【リビジョンアップ】 フラッシュメモリプログラマ PG-FP6 用 プログラミング GUI 「FP6 Terminal」 V1.02.00

R20TS0328JJ0100 Rev.1.00 2018.07.16 号

(2) 0xFF 補完機能に領域指定を追加

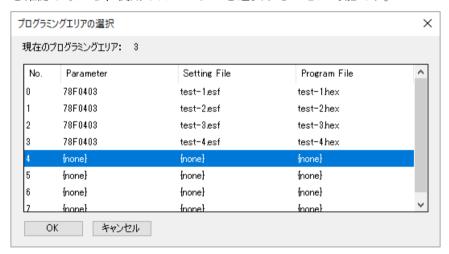
[操作設定]タブの[0xFF 補完]機能に[Code Flash / User Boot]と[Data Flash]の選択オプションを追加します。これにより 0xFF 補完機能を領域単位で指定することが可能です。

0xFF 補完機能はプログラムファイルにデータが存在しない領域に対し 0xFF データを一時的に補完して、書き込みまたはベリファイする機能です。
